Predmet: Mišljenje na Nacrt PUP-a Kotor, izrađen marta 2019. godine od strane Ministarstva održivog razvoja i turizma za investitora Vladu Crne Gore

Predmet: Mišljenje na korigovani Nacrt PUP-a Kotor, izrađen marta 2019. godine od strane Ministarstva održivog razvoja i turizma, za Investitora Vladu Crne Gore

Predmet: Mišljenje na korigovani Predlog PUP-a Kotor, izrađen jula 2020. godine od strane Ministarstva održivog razvoja i turizma, za Investitora Vladu Crne Gore

## ICOMOS Technical Review

Fig. 1: Extract from Map 07a showing proposed tunnel around Kotor and potential cable car routes to St John's Fortress.

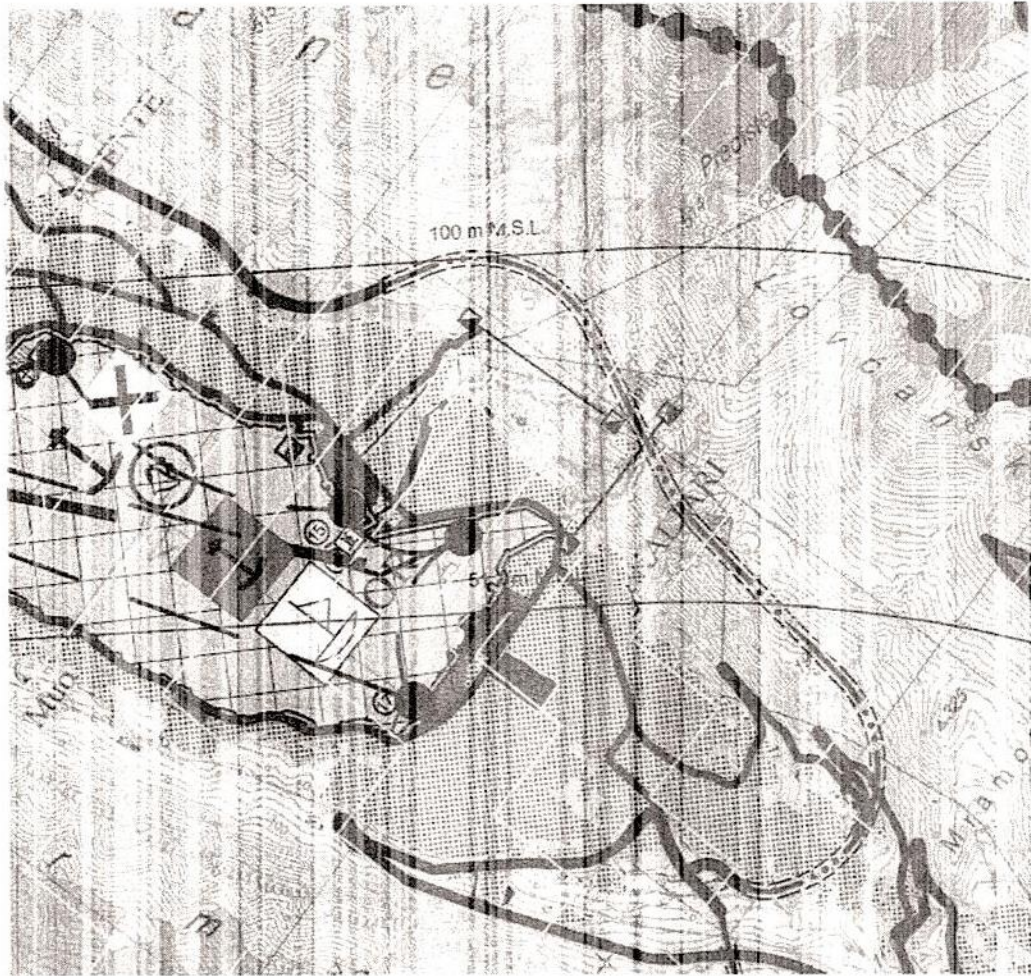
Map 07a *Planned purpose of areas* shows two potential cable car routes, one presumably up the south flank of the cliff to St John's fortress, and the other (north-south) presumably from the fortress to the plateau to the north (see Fig. 1). Section 1.4.13 of the summary text<sup>3</sup> (under the heading of *Cable car Dub – Kuk – Ivanova Korita – Cetinje*) states:

Previous proposals for a cable car to St John's Fortress proved controversial and were withdrawn during the 2018 mission.<sup>4</sup> These proposals are in different locations, and it is not possible to assess their potential impact on OUV based on the very limited information available, namely schematic lines on a small scale map. It would have been preferable to submit to the World Heritage Centre at least the conceptual ideas behind those lines prior to including them in a spatial planning document which will inevitably be assumed to carry considerable weight. They should be omitted from the final version, potentially retaining a text reference to the fact that possibilities for such facilities will be explored during the life of the plan.

*Fig. 2: Extract from plan showing extent of construction area (yellow) overlaid with extent of construction area previously proposed (blue).*

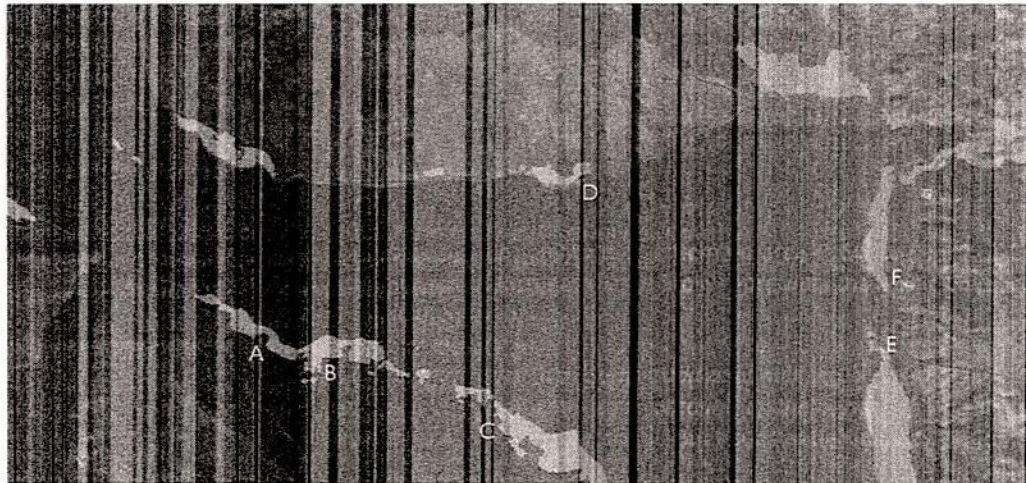
However, the addition of three significant extensions to the settlement area in Stoliv (Fig. 2, A-C), pushing development further up the slope, is unfortunate, since Stoliv represents the least developed settlement on the south-western shore of Kotor Bay.<sup>5</sup>

The 2018 Mission noted in relation to Drazin Vrt that *'Some additional building is possible here in harmony with the landscape, provided its parameters take account of the lesson of [the large, conspicuous and architecturally assertive] Apartments Natasha.'*<sup>6</sup> But a substantial linear extension to

the settlement area on the east side of the existing developed area (Fig 2., D), added to the 2020 draft, should be reconsidered in favour of more modest infill and consolidation of the settlement.

1. Ukloniti planirana proširenja gradnje u Stolivu u odnosu na prethodnu verziju predmetnog dokumenta iz 2019. godine koji je proslijeđen UNESCO-u na razmatranje. Navedena proširenja su naznačena u ICOMOS tehničkoj procjeni sa A-C;
2. Izmjeniti oznake za obalni odmak posebno za područja obala južno od Risna na potezu prema Morinju i Perastu, sa posebnim osvrtom na Morinj – postojeće oznake ukloniti i označiti sa 9;
3. Promijeniti oznaku za obalni odmak na zelenoj cezuri Mua – postojeće oznake ukloniti i označiti sa 9;
4. Planirano proširenje gradnje na lokaciji Dražin vrt svesti na postojeću izgrađenost.

Fig. 3: Dobrota/ Ljuta gap: Extracts from SPSPCZME (i.e. the Coastal Plan), GUS 2019, GUS 2020. White arrows indicate extent of Coastal Offset designation '9' on the coastal plan; colour of caesura designation altered for clarity.

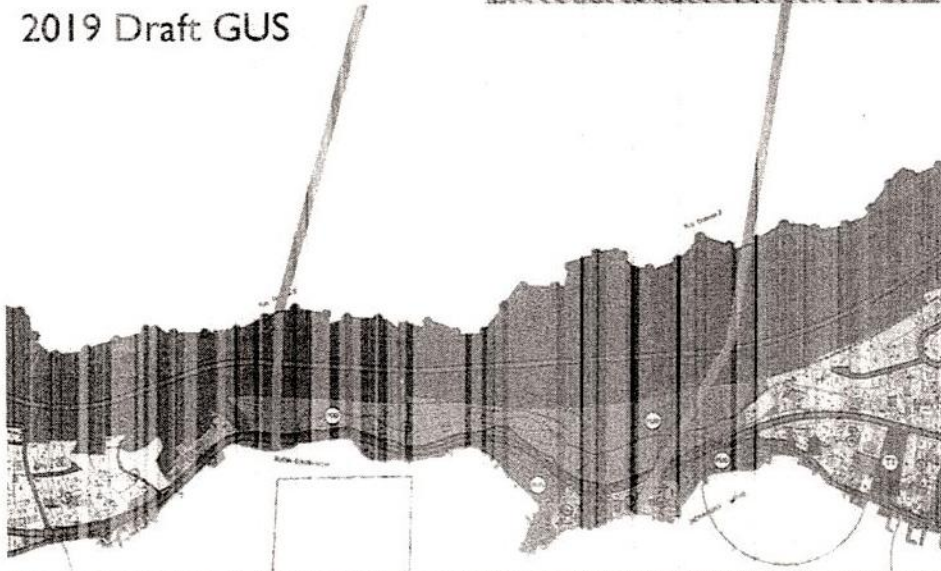
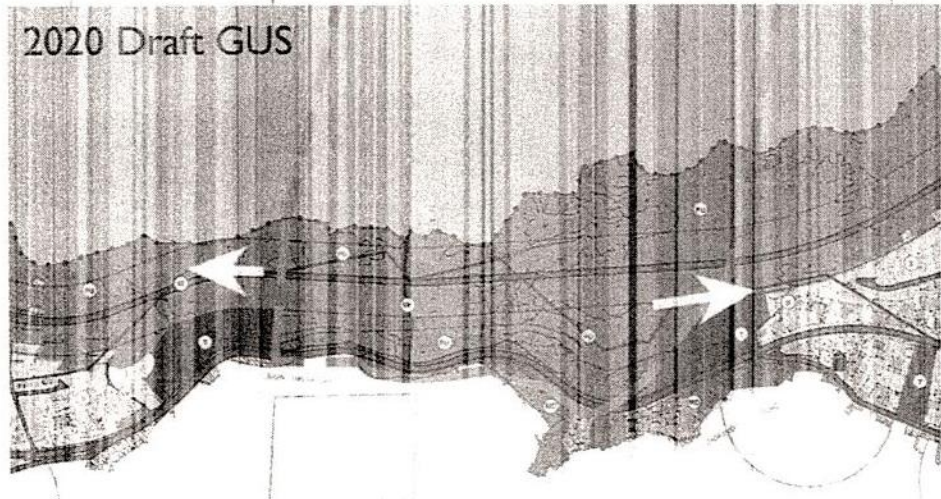
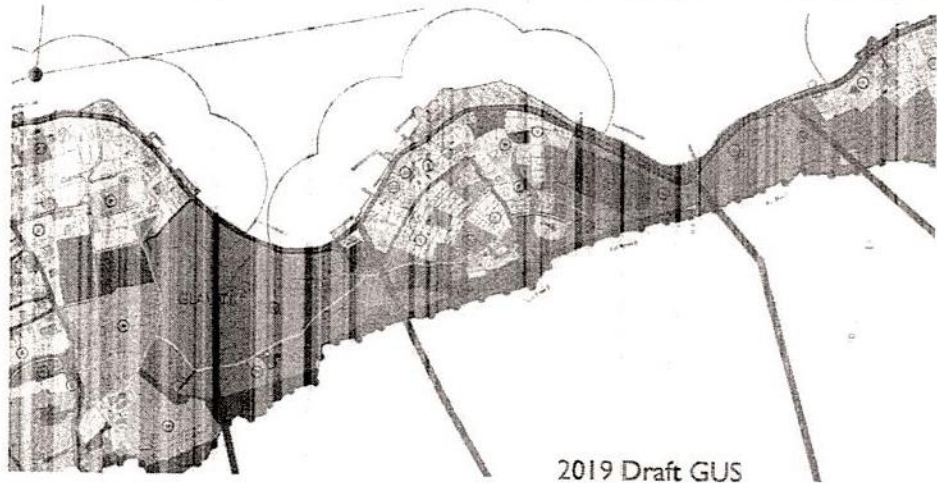
There are particular problems in relation to two areas designated in the SPSPCZME as 'flexible caesura'. The first concerns the coast north of **Dobrota** (see Fig. 2, E-F, Fig. 4). On the SPSPCZME, the gap between **Dobrota and Ljuta** is designated as '9' (i.e. construction prohibited), this equating to the coastal frontage of the 'flexible caesura', with **Ljuta** itself designated '2', where it is possible to build in accordance with the Spatial Plan (and which is already built up). These designations remain appropriate. On the smaller-scale 2019 Planned Intended Purpose plan both were designated (inappropriately, and not in accordance with the SPSPCZME) '2', and that remains the case on the 2020 version and the GUS. These should return to conformity with the SPSPCZME, with the 100m zone between the white arrows on Fig. 3 reverting to '9'.

Because the 100m zone designations were not shown on the 2019 draft GUS, and the area was shown without development allocations, this discrepancy was not obvious. On the 2020 GUS, the gap is proposed to be narrowed by designation of large sites on either side for tourist development, with that on the north subsuming, but extending considerably beyond, an existing commercial development. These allocations appear to propose development up to the boundaries of the green caesura ('flexible' rather than 'strict' regime) established in principle in the SPSPCZME using a very broad dashed line, but at detailed level narrowed towards the coast to accommodate them. This seems perverse, when surely the concept of the caesura designation was to preserve the surviving link between the sea and the landscape behind it. The 2020 draft unfortunately makes the purpose of that detailed definition of the caesura on the 2019 plan clear. This is not acceptable. The designation of the gap between the settlements of **Dobrota and Ljuta** must be modified to conform with the SPSPCZME, in order to maintain the gap between the settlements as proposed on the 2019 GUS, following recommendation 28 of the 2018 mission report.

Fig. 4: Glavati: Extracts from the SPSPCZME (i.e. the Coastal Plan), GUS 2019, GUS 2020

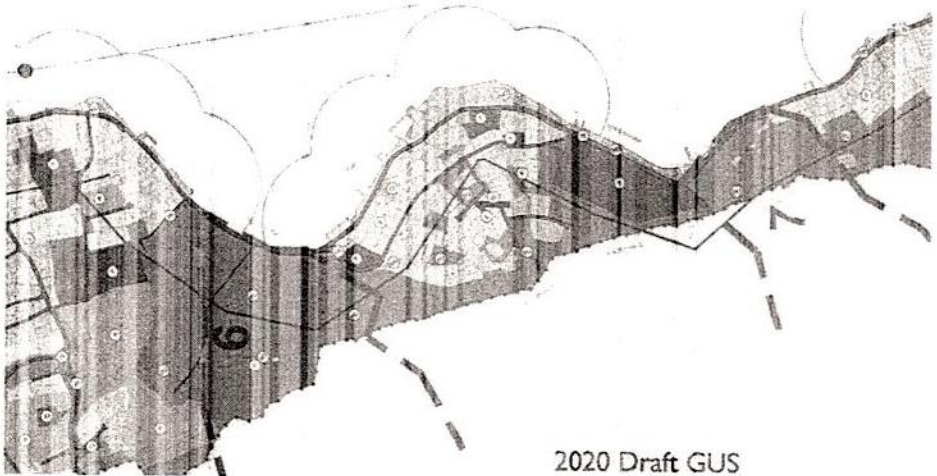
Of equal concern, although following the designation on the SPSPCZME, is the designation of the frontage of the undeveloped coast at **Glavati** as '6' (i.e. 'possible adaptation for projects of public interest with additional measures'), including for tourism (Fig. 4). This must be '9', no adaptation, to remove the ambiguity. The 'flexible regime' (*fleksibilan režim*) designation of the caesura at **Glavati**, transferred from the indicative boundaries on the SPSPCZME, appears completely arbitrary in relation to the land use allocation on the GUS plan as now proposed, yet curiously convoluted compared to the 2019 previous draft. If these designations (and that between **Dobrota and Ljuta**) were 'flexible' in

the SPSPCZME, then it would be expected that they should be given precision through the current process of making and adopting the subsequent, larger scale GUS plan. The flexible caesura at Glavati should include most of the landscape designated 'PU' on the GUS. The flexible caesura to the south (also shown on Fig. 4) should be similarly defined.
